## Controlebezoek - Periodiek [Hfst 6.5]

Verslagnummer:  
41/03062026/60172/70700/1

Inspectie adres: Wingerstraat 9, 3390 Tielt-  
Winge (België)

Afwijking: Huishoudelijke installatie oud AREI  
[Afd 8.2.2]

## Eendraadschema en situatieplan

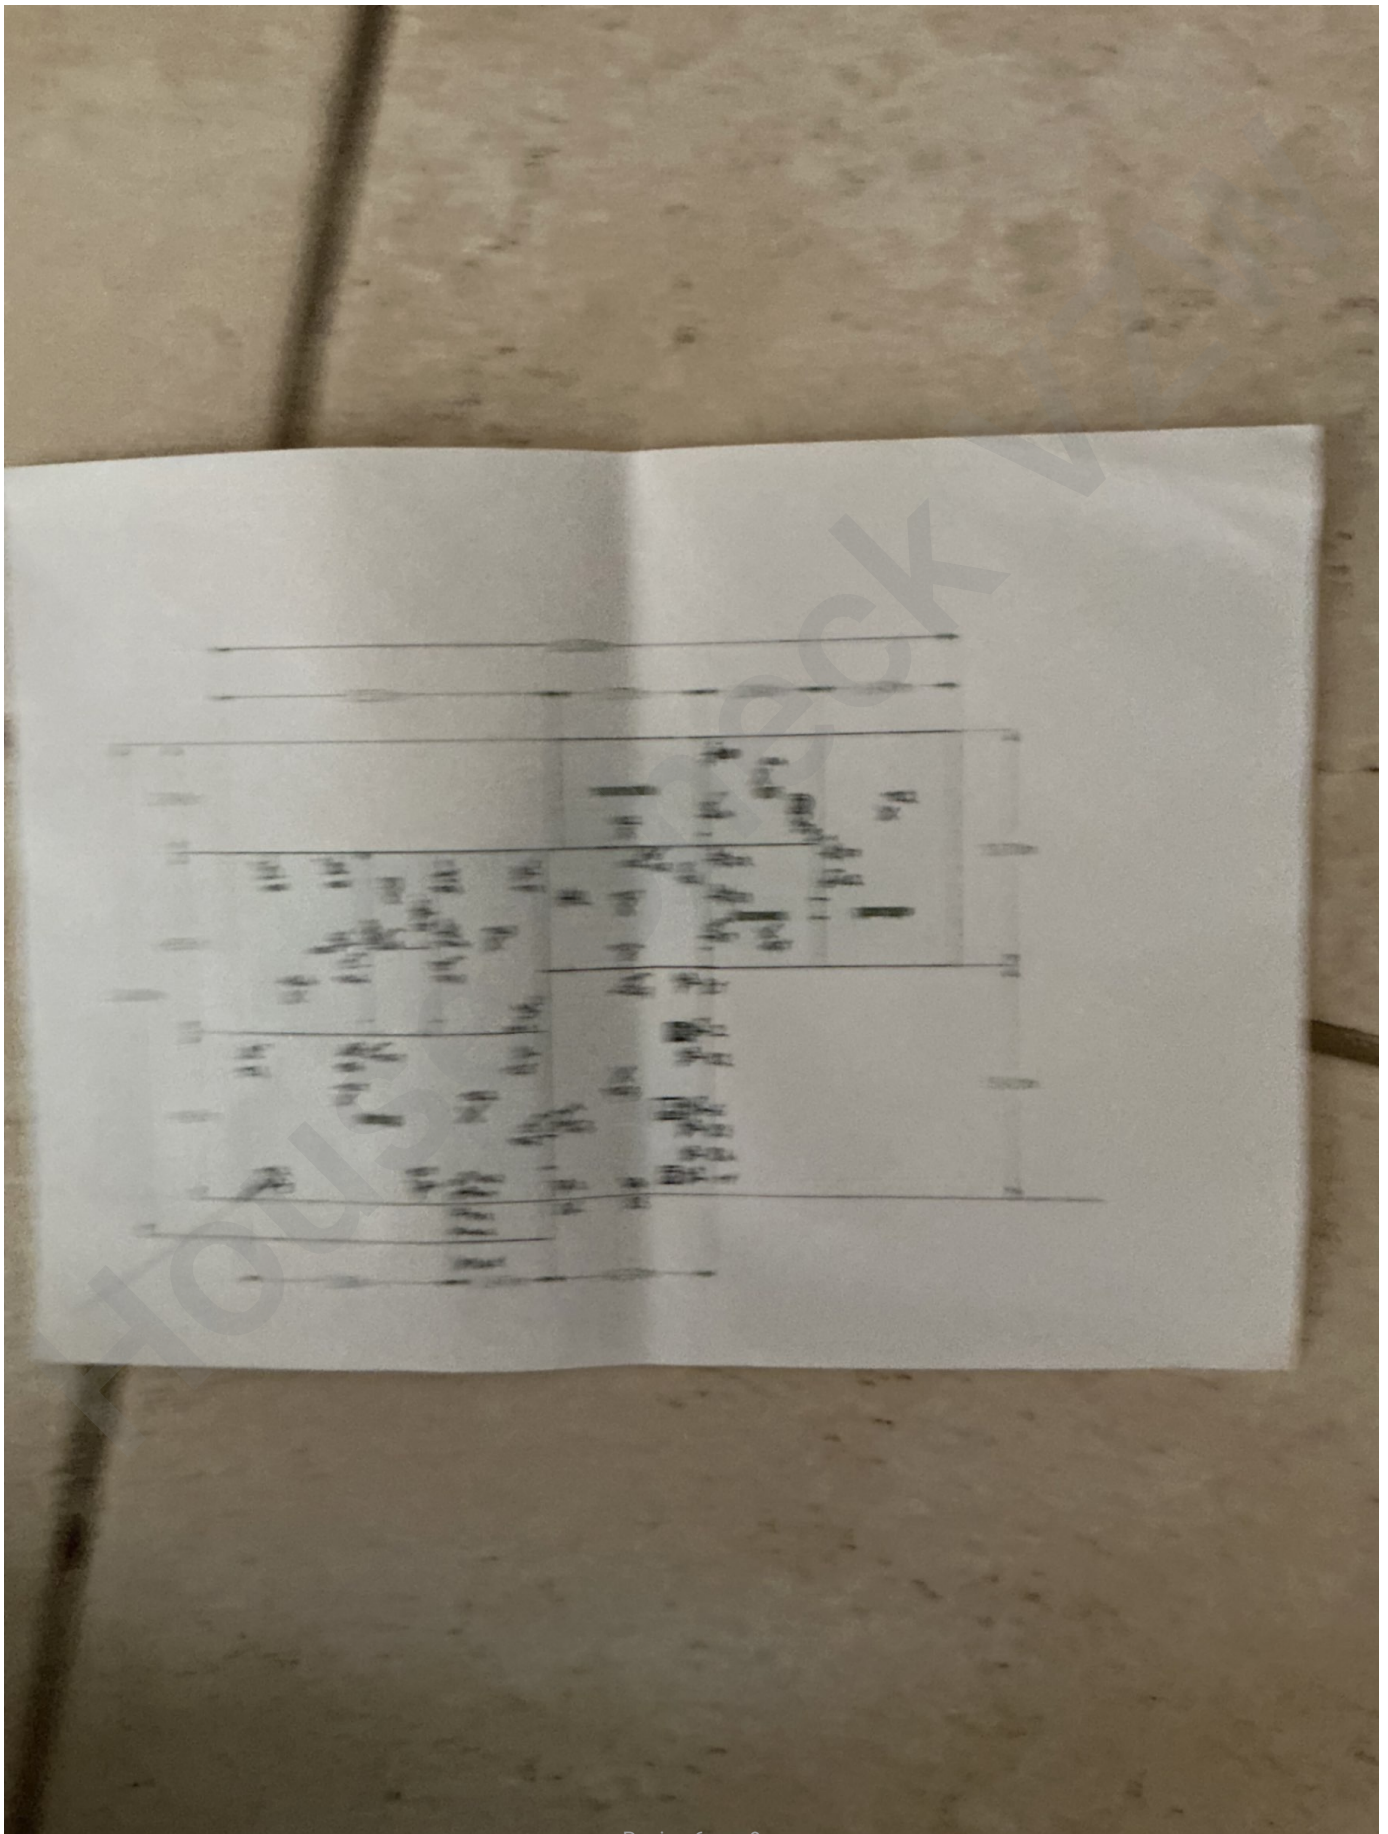
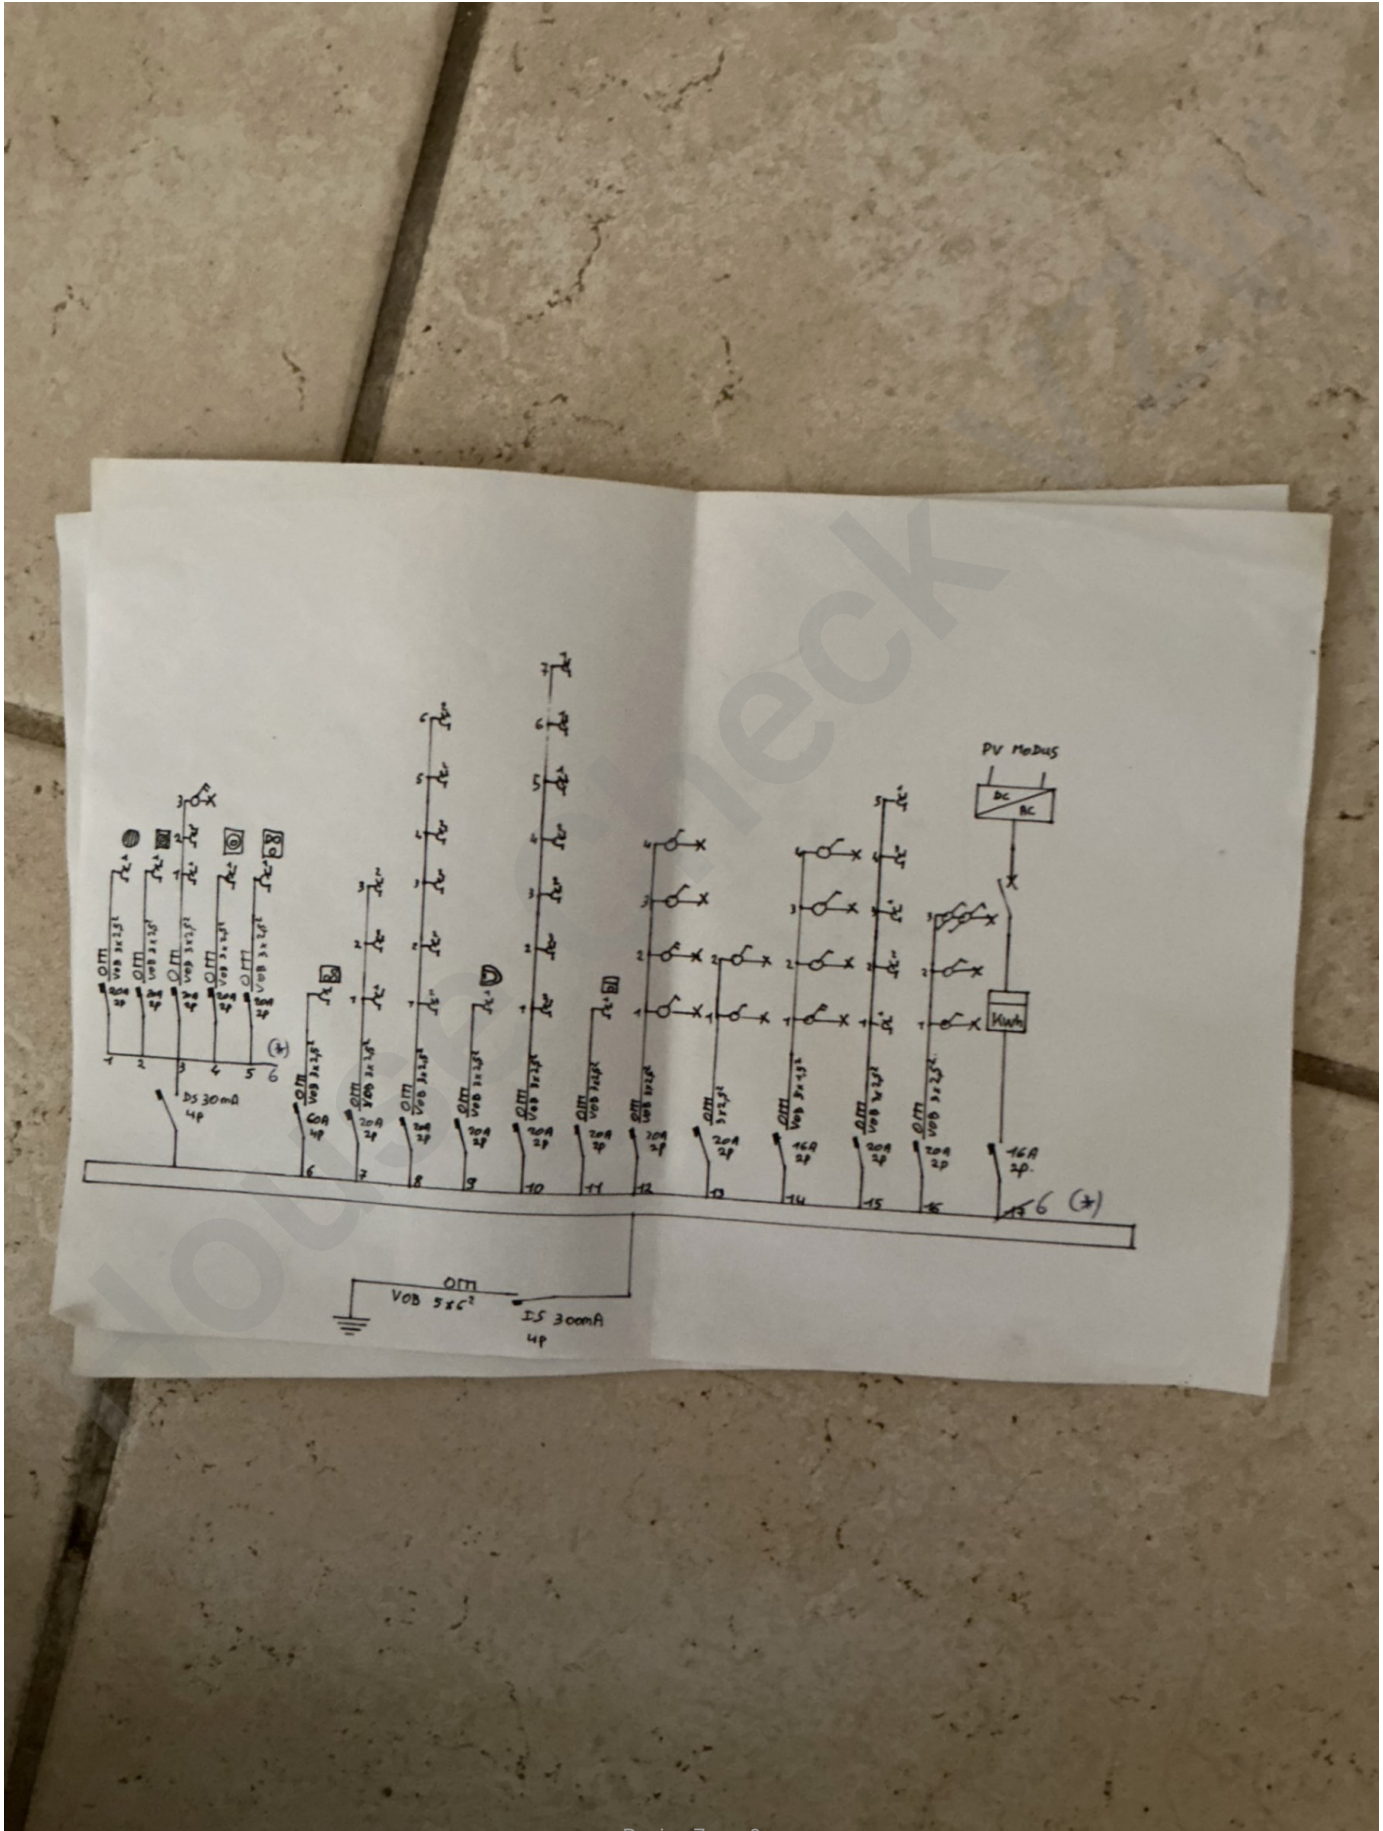
- Er werd geen hoofdbeschermingsgeleiders aangetroffen in het verdeelbord. - oAfd. 2.5; oAfd. 4.2.3.4.A
- Het eendraadschema en situatieplan komen niet overeen met de werkelijkheid. - Afd.3.1.2

- De schema's zijn niet aanwezig of niet correct. Wij kunnen niet uitsluiten dat er geen nieuwe inbreuken zullen zijn bij het voorleggen van de (nieuwe) schema's.
- De aarding kon niet worden gemeten, deze zal gecontroleerd worden tijdens de volgende inspectie.
- Bij een vernieuwing van de elektrische installatie, zullen de afwijkingen niet meer van toepassing zijn.
- Door gevolg te geven aan de hoger vermelde inbreuken, is het mogelijk dat er bij een volgend onderzoek bijkomende inbreuken aan het licht komen.
- Keuring gebaseerd op verkregen info van eigenaar/verantwoordelijk installatie.
